Vous avez bien voulu nous associer à la révision du Plan de Prévention des Risques d'inondations (PPRi) de Biot et nous vous en remercions.

C'est pourquoi, la Chambre de Commerce et d'Industrie émet un avis défavorable sur ce projet de révision générale du PPRi pour la commune de Biot.

CONTRIBUTION AU PLAN DE PREVENTION DES RISQUES INONDATION DE BIOT

Chambre de Commerce et d'Industrie Nice Côte d'Azur

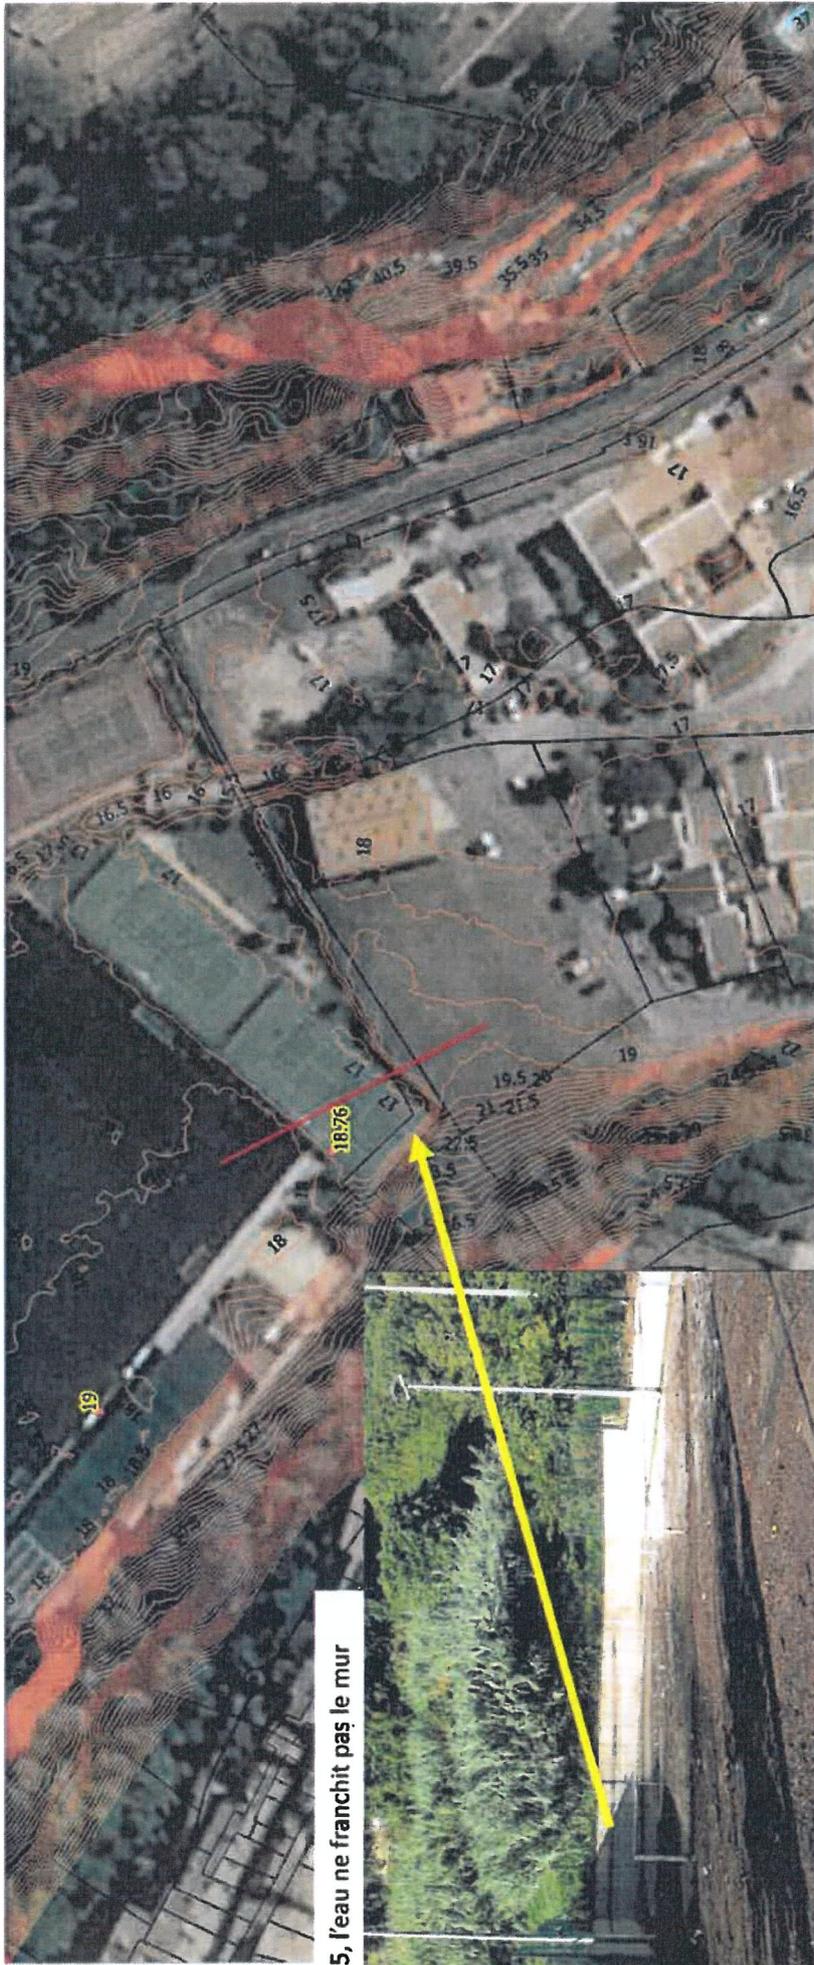
Le MNT LIDAR 2012 (1m) et donc le 5m qui est construit sur la même donnée présentent des zones non cohérentes avec la réalité du terrain naturel. Cela impacte localement la précision du calcul de la hauteur d'inondation. Ce qui est plus inquiétant, c'est son utilisation sans validation (même à postériori) pour le tracé des zones d'aléa. La bosse de 5m se situe sur le parking où se tiennent les réunions publiques sur le PPRI. Tout le monde constate qu'il est horizontal. Ci après la carte d'aléa au 1/2000 montrant comment le tracé (zone rouge) s'appuie sur la bosse. L'image suivante est réalisée sur la photo aérienne.

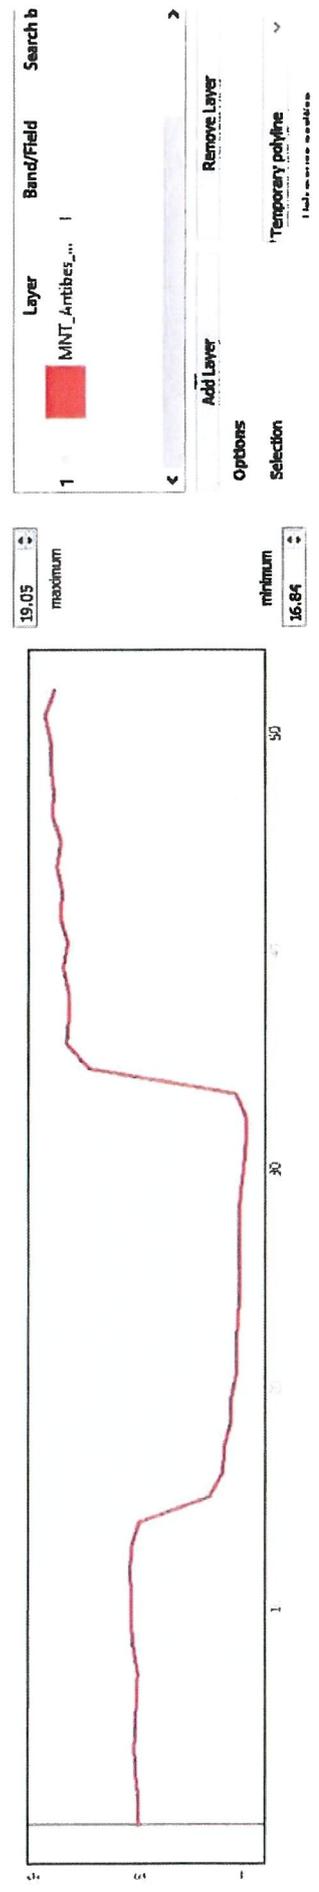
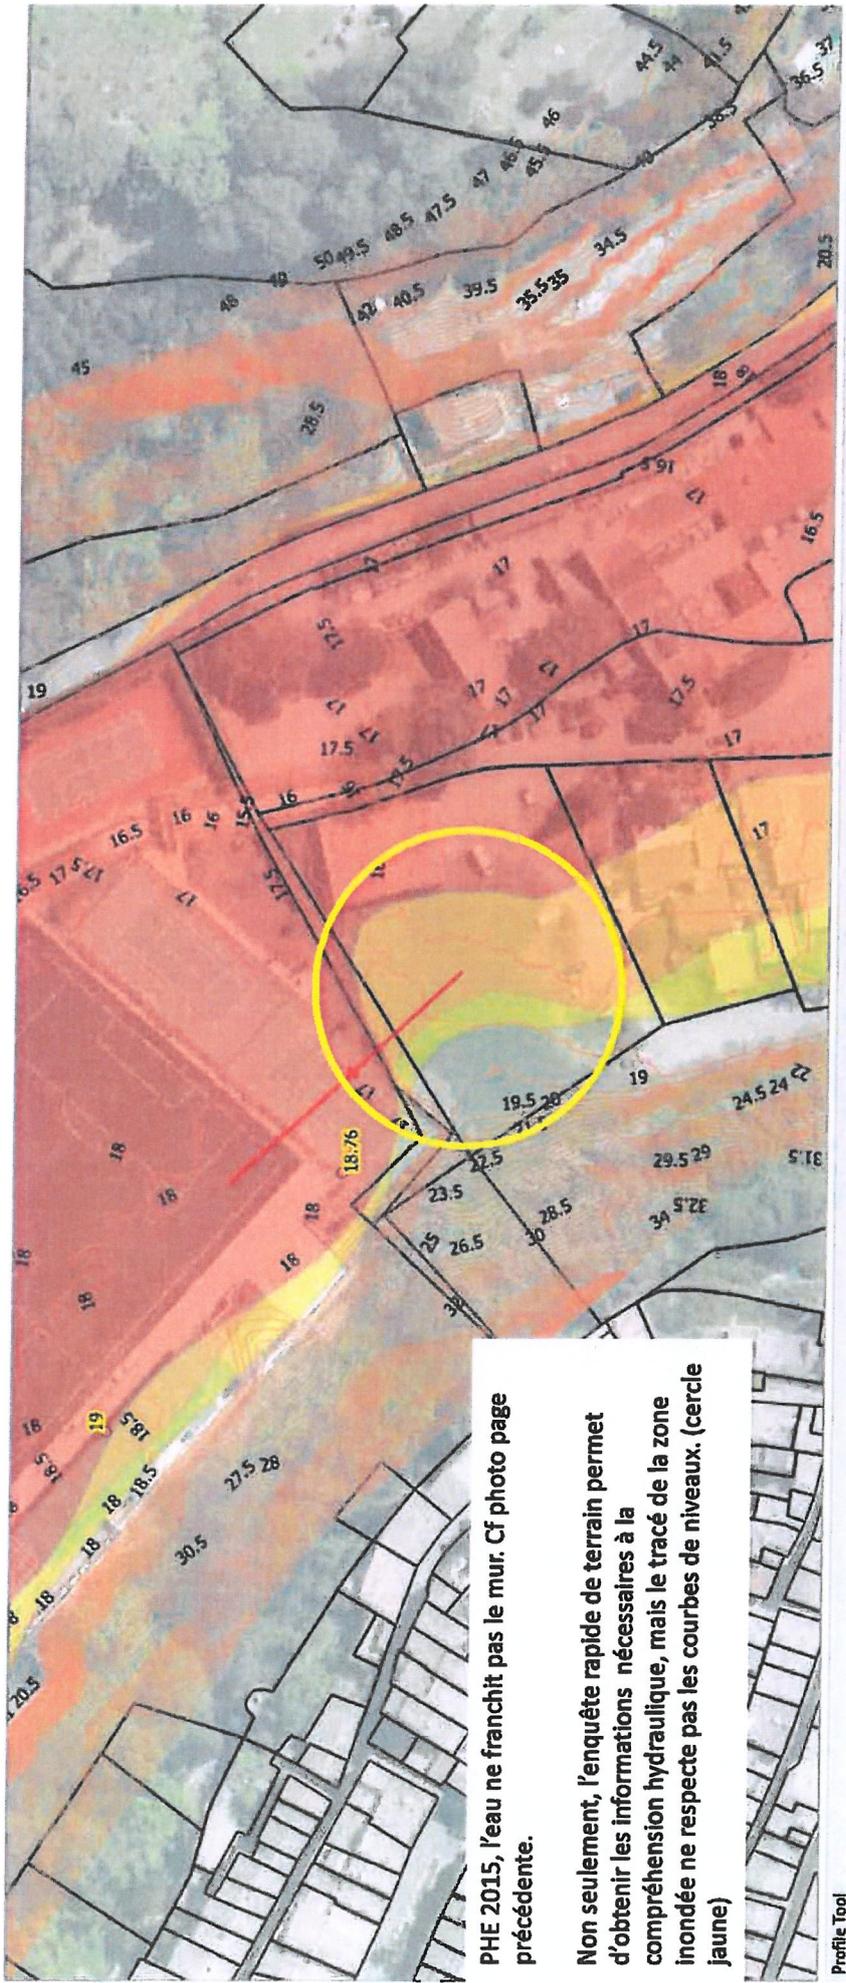
PHE 2015, l'eau ne franchit pas le mur

PHE 2015, l'eau ne franchit pas le mur. Cf photo page précédente.

Non seulement, l'enquête rapide de terrain permet d'obtenir les informations nécessaires à la compréhension hydraulique, mais le tracé de la zone inondée ne respecte pas les courbes de niveaux. (cercle jaune)

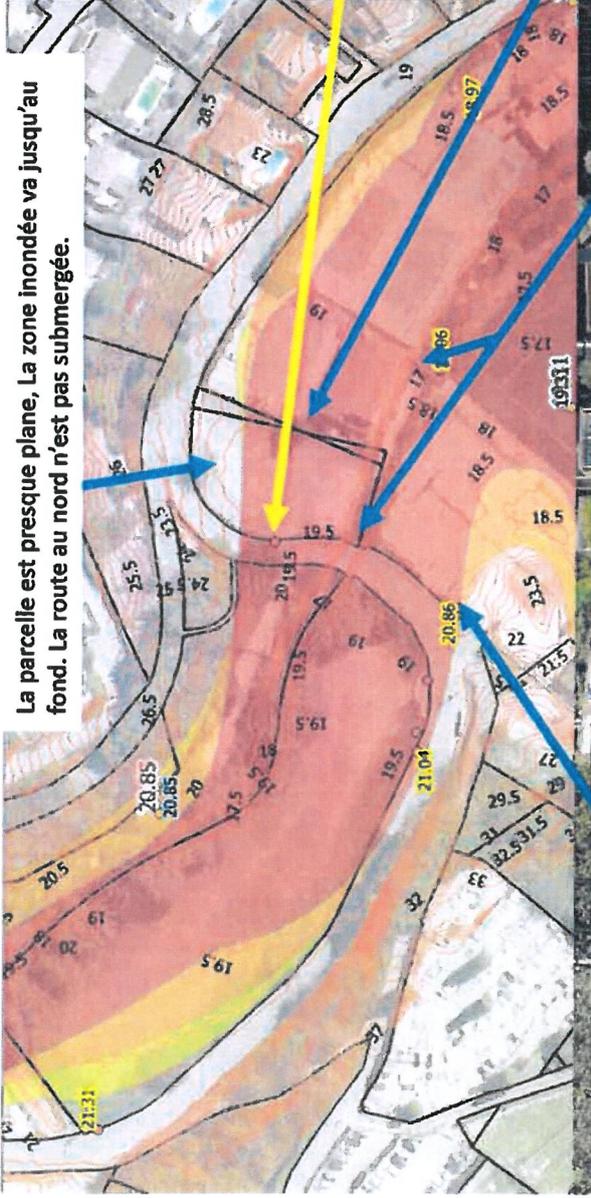
La parcelle est presque plane, La zone inondée va jusqu'au fond. La route au nord n'est pas submergée.

Un pompier s'est réfugié sur le grand mat blanc. 1m d'eau et du fort courant devant la caserne.

Une conductrice s'est engagée en début d'épisode sur l'ouvrage. La voiture a été emportée. La balustrade était une barrière amovible en attendant une réparation. Elle n'a pas retenu le véhicule qui est parti dans le Vallon. La voiture s'est bloquée dans la passerelle et la conductrice sauvée par les pompiers avant que la voiture ne coule

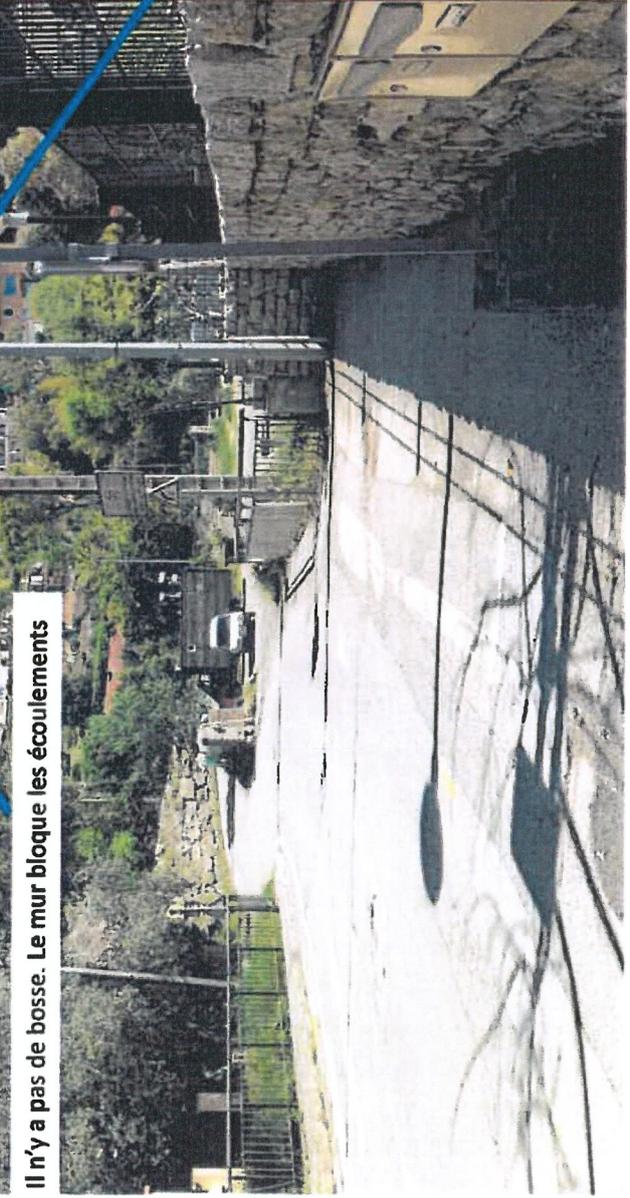
Il n'y a pas de bosse. Le mur bloque les écoulements

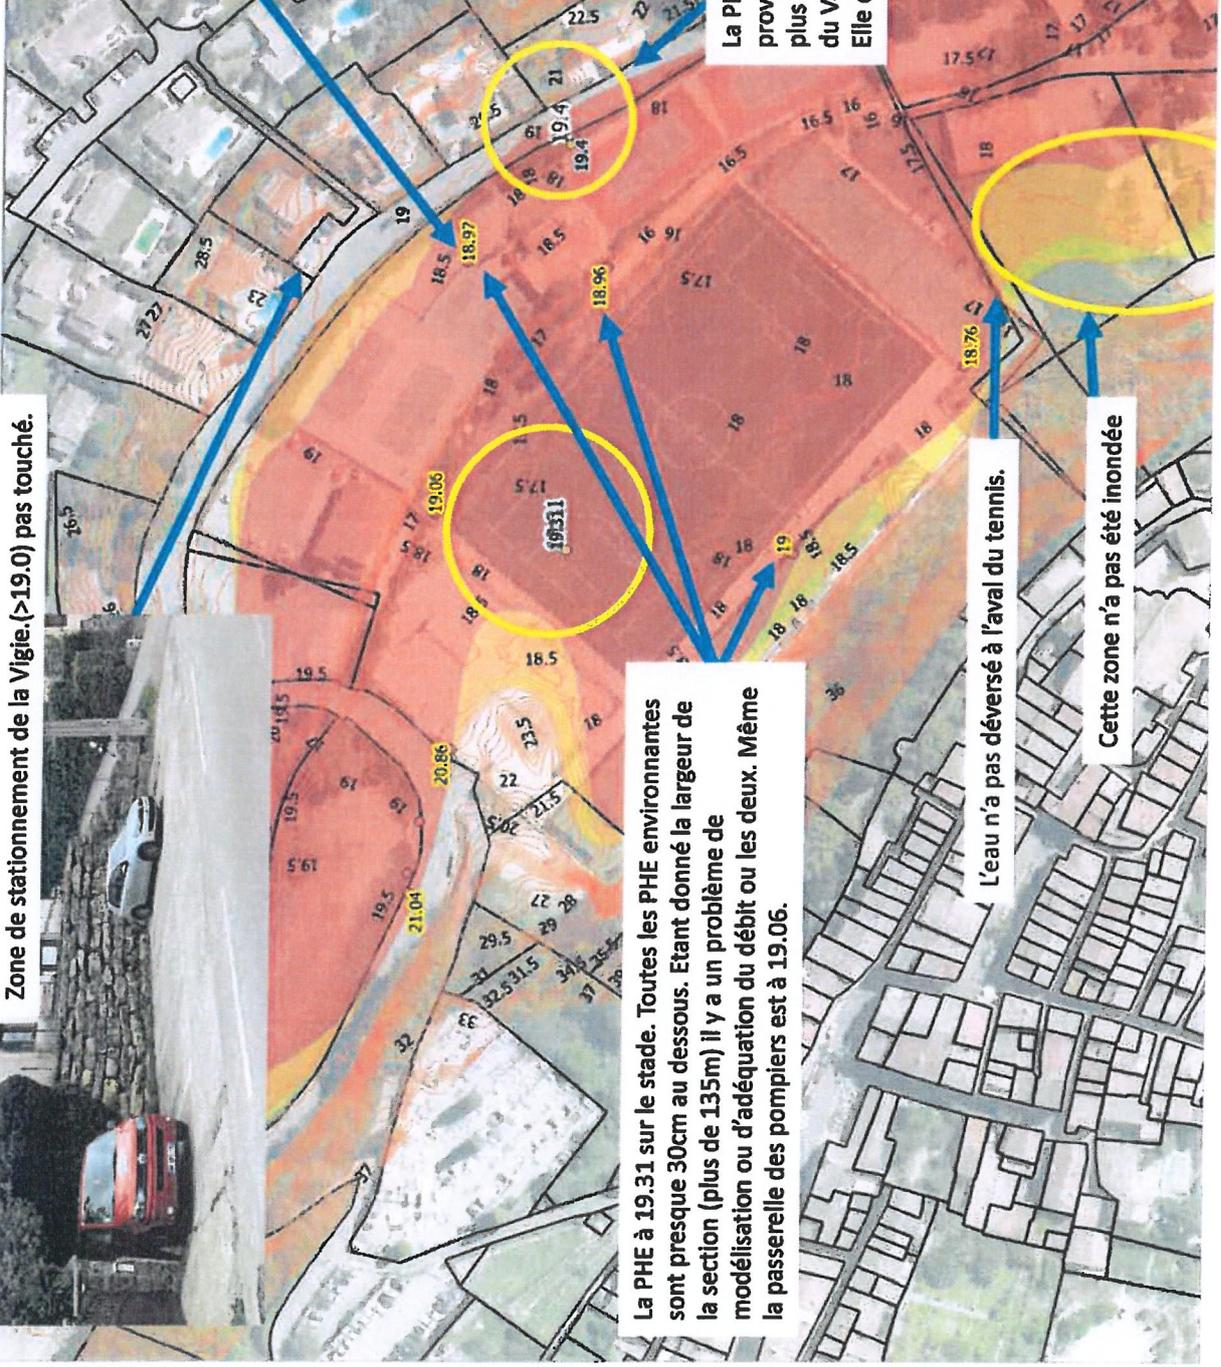
Zone de stationnement de la Vigie (>19.0) pas touché.

La PHE à 19.31 sur le stade. Toutes les PHE environnantes sont presque 30cm au dessous. Etant donné la largeur de la section (plus de 135m) il y a un problème de modélisation ou d'adéquation du débit ou les deux. Même la passerelle des pompiers est à 19.06.

La PHE à 19.40 doit être liée au ruissellement en provenance de la route. Elle est supérieur à la PHE 19.31 plus à l'amont. Elle ne correspond pas à de la zone inondée du Vallon. Présentée comme cela elle prête à confusion. Elle doit à minima être cohérente avec les PHE voisines.

L'eau n'a pas déversé à l'aval du tennis.

Cette zone n'a pas été inondée

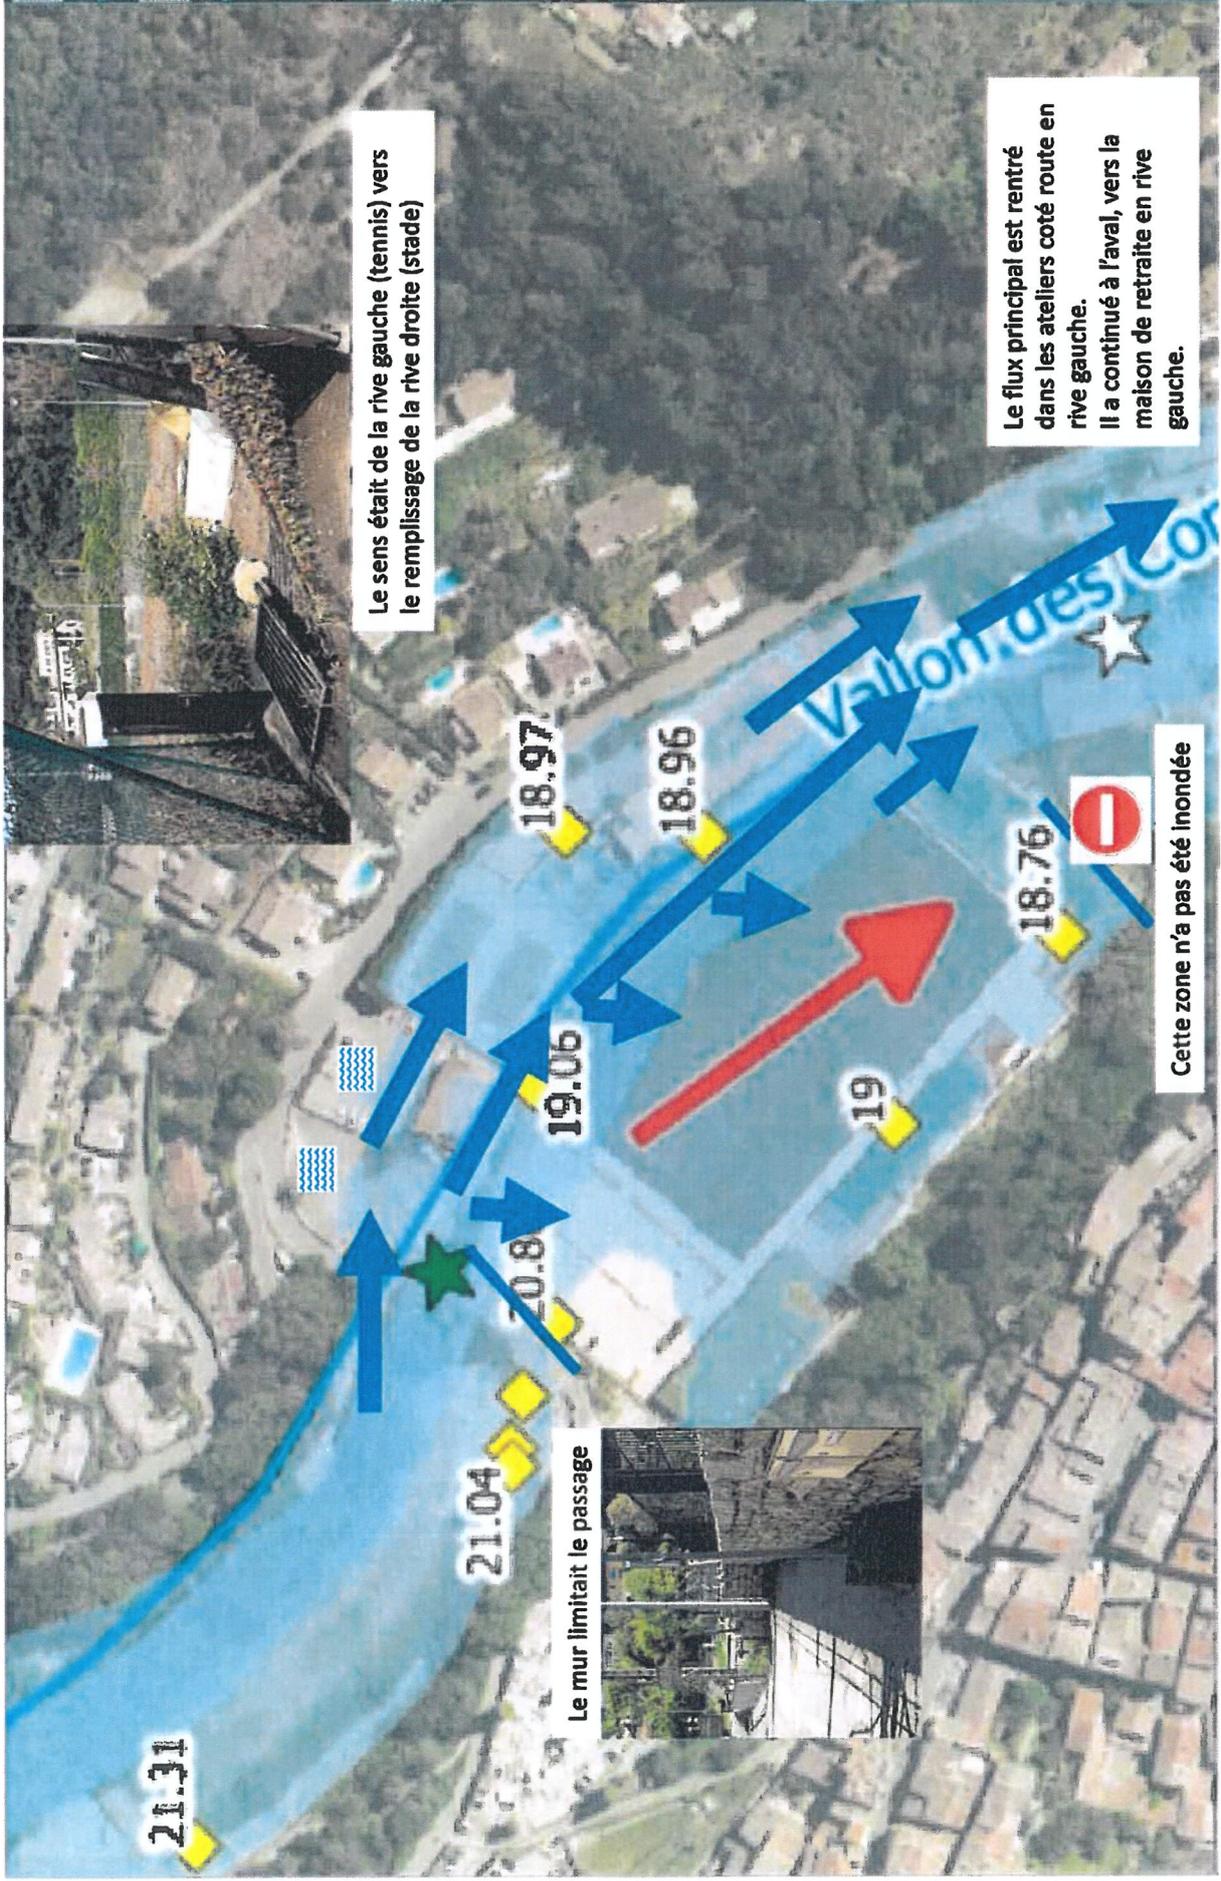
Le sens était de la rive gauche (tennis) vers le remplissage de la rive droite (stade)

Le flux principal est rentré dans les ateliers coté route en rive gauche. Il a continué à l'aval, vers la maison de retraite en rive gauche.

Cette zone n'a pas été Inondée
